## RESOLUCIÓN No.

**POR MEDIO DE LA CUAL SE NIEGA UNA AUTORIZACION DE OCUPACIÓN DE CAUCE Y SE TOMAN OTRAS DETERMINACIONES**

Que mediante Auto N° **112-0822** del 12 de agosto de 2020, se dio inicio a una solicitud de **AUTORIZACION DE OCUPACION DE CAUCE** solicitado por la señora **CLAUDIA MARCELA URIBE ARANGO**, identificada con cedula de ciudadanía N° 43.871.477, actuando en calidad de propietaria, para la construcción de alcantarillado de 36" en beneficio del predio con FMI 017-343, denominado **"PARCELACION DE FIZABAD-LOS LAGOS.PARCELA 12"**, ubicado en la vereda Fizebad del municipio de El Retiro, Antioquia. **(Expediente 05.607.05.36063)**

**Figura 1.** Perfil de la lámina de agua dentro de la tubería, en ella se observa que está en capacidad de evacuar el caudal máximo del período de retorno de 100 años.

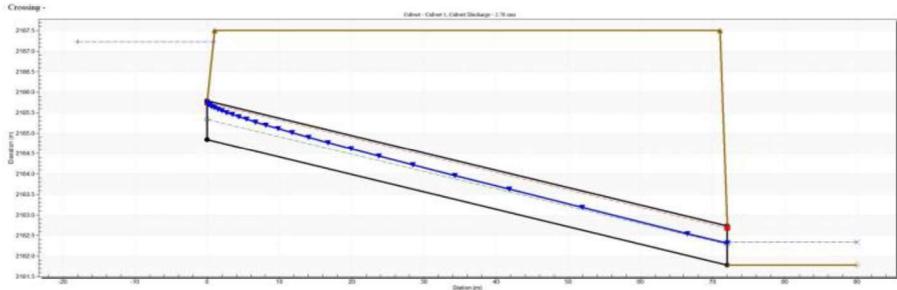
En la Figura 1 se observa que a pesar de que la tubería logra transportar el caudal de los 100 años de período de retorno, su entrada presenta flujo lleno, lo que crea un control aguas arriba que puede repercutir en aumentos de niveles de las aguas en el predio ubicado aguas arriba. Por otro lado, los cambios generados por la obra sobre la corriente incluye: aumento de velocidades debido al cambio de material por donde fluye la corriente (se cambió de un cauce en tierra con vegetación a una tubería); disminución del tiempo (y velocidad del flujo) de recorrido del flujo entre la entrada y salida de la tubería dado que al entubar se eliminan cambios de direcciones (Imagen 3 línea azul) que disipan la energía del flujo, disminuyendo su velocidad (Imagen 3 línea recta en rojo). Adicional a lo anterior, hay una disminución de la distancia que recorre el flujo (entre la entrada y salida de la tubería), puesto que el cauce natural, al tener cambios de direcciones, tiene una longitud mayor (medido por el eje) que la línea recta que conforma la tubería.

3.6 Adicionalmente, según la Figura 1, para el caudal del Período de Retorno de 100 años en la entrada de la tubería se podría generar flujo lleno, lo que se convierte en un control para el flujo aguas arriba y posible factor de inundación, creciente y/o afectación de los predios vecinos.

3.7 De acuerdo a lo anterior, NO ES FACTIBLE autorizar la ocupación de cauce ni aprobar la obra implementada.
